ACTA No. 01

Mesa de trabajo retroalimentación evaluación preliminar proyecto: OPTIMIZACIÓN HIDRAULICA PARA GARANTIZAR EL SUMINISTRO DE AGUA CONTINUA AL MUNICIPIO DE DIBULLA - LA GUAJIRA.

Se realizó la evaluación preliminar del proyecto OPTIMIZACIÓN HIDRAULICA PARA GARANTIZAR EL SUMINISTRO DE AGUA CONTINUA AL MUNICIPIO DE DIBULLA - LA GUAJIRA, el cual es Por Etapas.

ADUCCIÓN DESARENADOR - PTAP

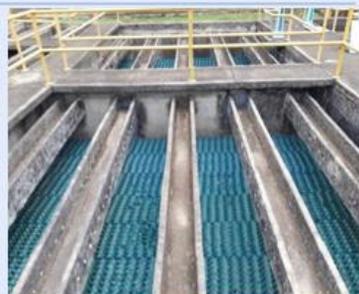
Posee capacidad hidráulica suficiente.

Se requiere la modelación hidráulica.

Está en mal estado físico, conexiones fraudulentas.

TANQUE DE ALMACENAMIENTO

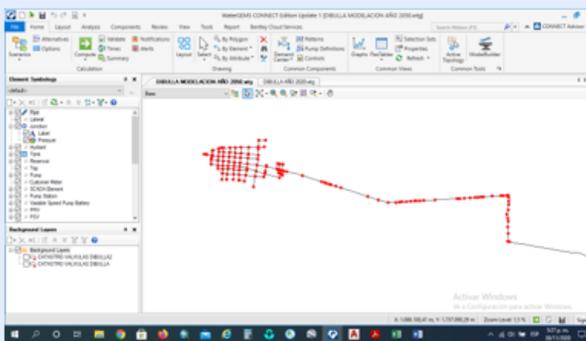
No tiene capacidad hidráulica.
No está en operación, pero se incluye su puesta en operación en el proyecto.
Se contempla un nuevo tanque de Almacenamiento.

Tabla 23. Dimensiones de cada compartimiento

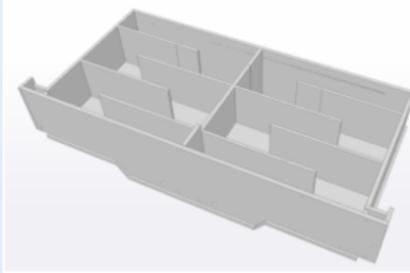
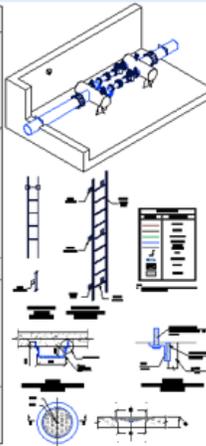
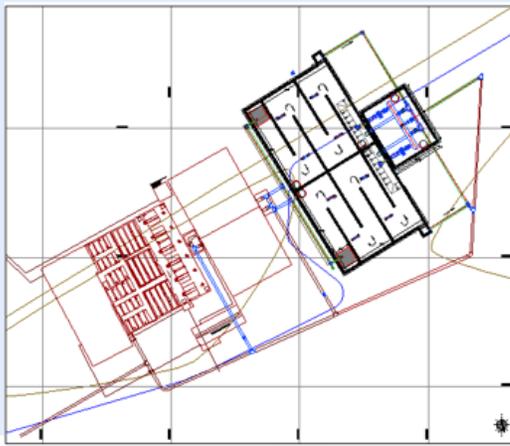
DISEÑO DEL TANQUE		
Dos compartimientos iguales de:		
H (h/2+borde libre)	5,0	m
B	14,5	m
L	14,5	m
VOLUMEN TOTAL	2102,5	m³

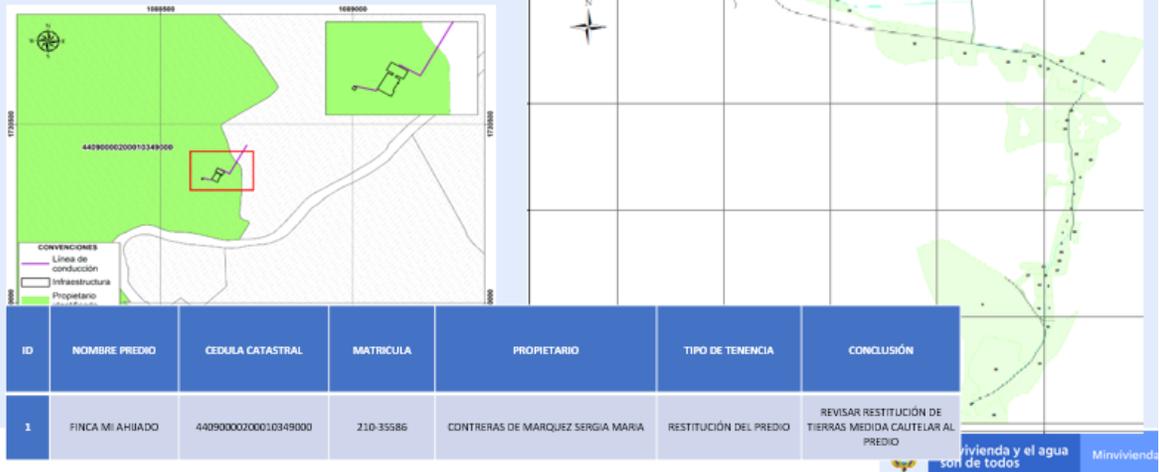
Con observaciones en Topografía.

Con observaciones en Geotecnia.

Con observaciones en Estructuras.

Con observaciones en Hidráulica.

Con observaciones en Presupuesto.

El consultor remitirá información actualizada el 02-12-2021.
